高浜発電所原子炉施設保安規定変更認可申請書

審査資料

関西電力株式会社

- 1号炉及び2号炉の旧燃料取替用水タンク解体並びに
1, 2号炉の給水所移設に伴う管理区域図の一部変更について

1. 2 申請内容について（1, 2号炉の給水所移設）

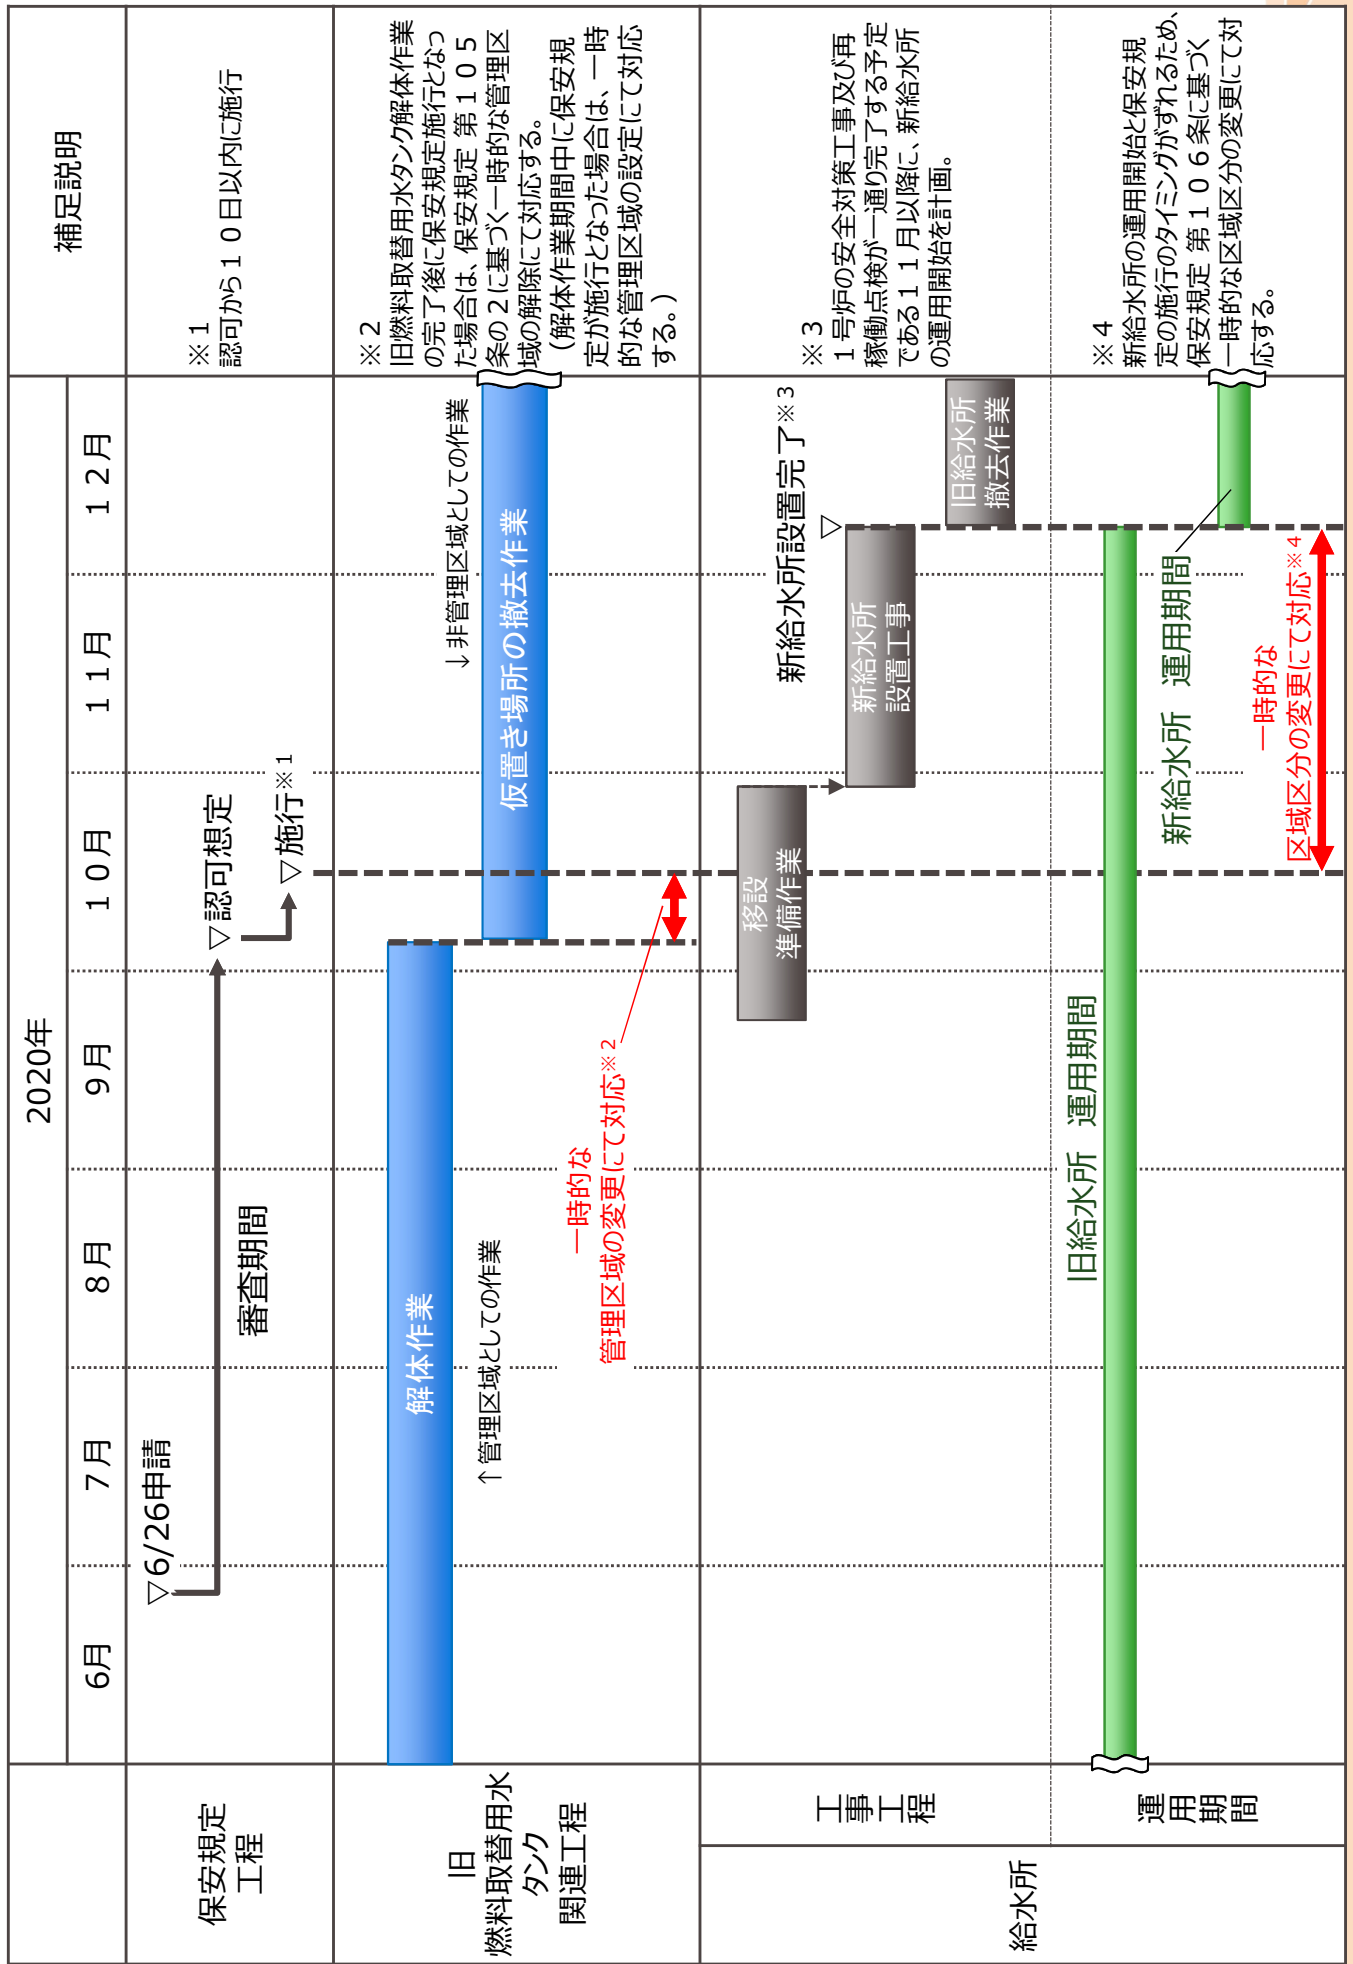
高浜発電所 1, 2号炉の給水所移設に伴う管理区域図の一部変更

理由：定期検査期間中の定検査機材置き場の確保を目的とした給水所の移設に伴い、管理区域図の変更を行う。

（安全対策工事期間中は工事が輻輳していたため、多くの作業員が給水できるよう広い給水所を確保する必要があったが、安全対策工事後は定期検査時の作業員数に応じた給水所の規模に縮小することが可能であるため、現給水所のスペースを、現状不足している定検査機材置場として確保する。）

参考 1 給水所について

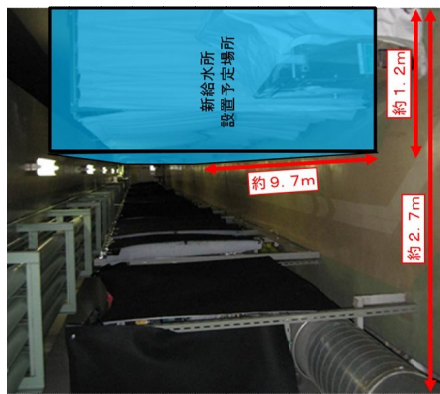
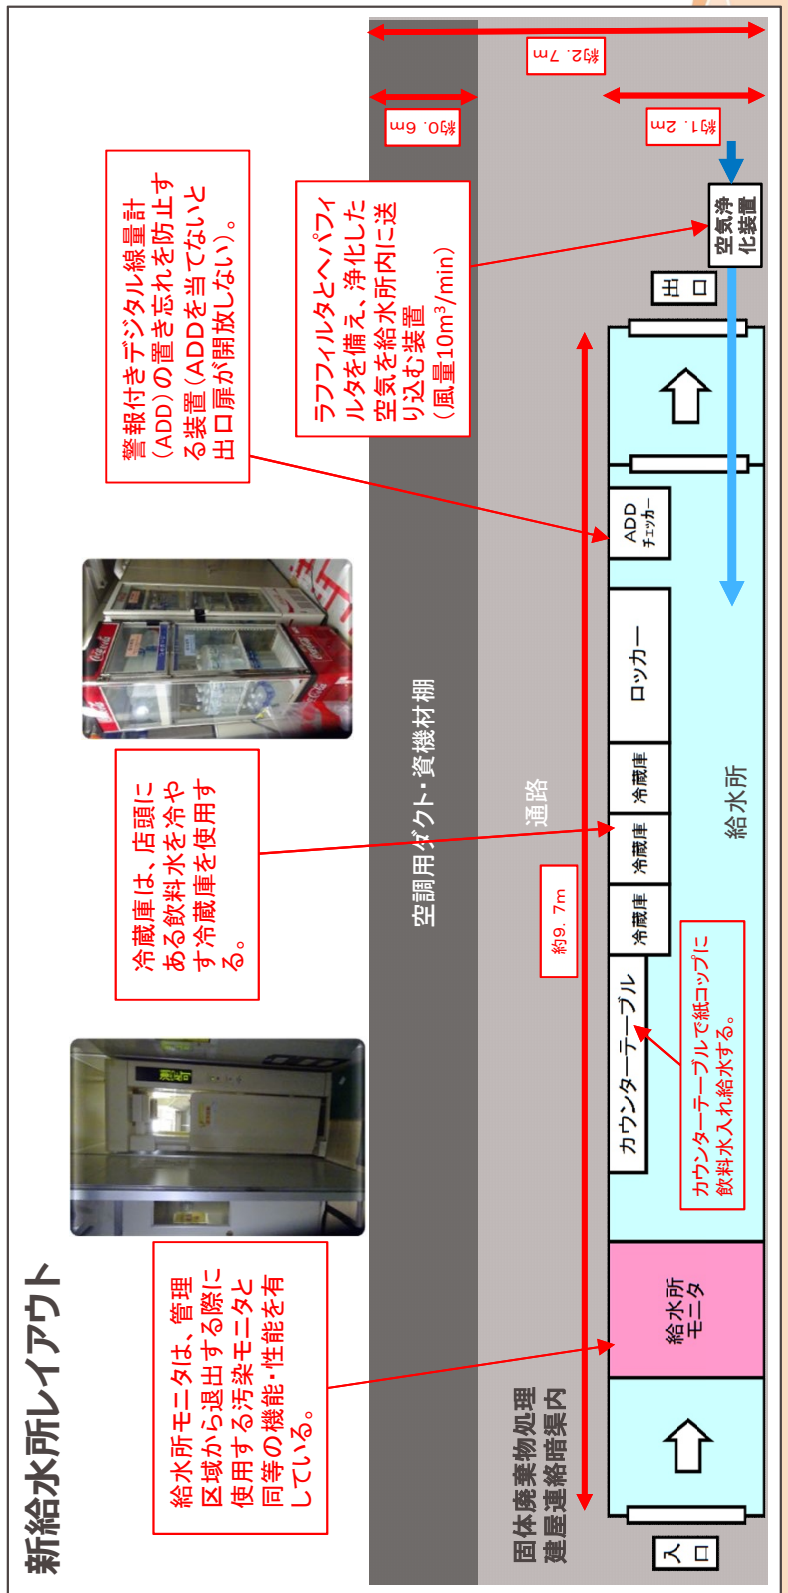
新給水所設置予定箇所
(固体廃棄物処理建屋連絡暗渠)

管理区域内作業者の熱中症防止等のため、汚染のおそれのない管理区域を設定し、給水できるようにしている。

給水所運用中は、空気浄化装置にて正圧に保つことで汚染物質の流入を防止し、また、人の出入りに関しては、入域モニタを設置し、全身の汚染チェックを行うことから区域の汚染を防止している。

※：今回の給水所移設前後での運用変更はなし。
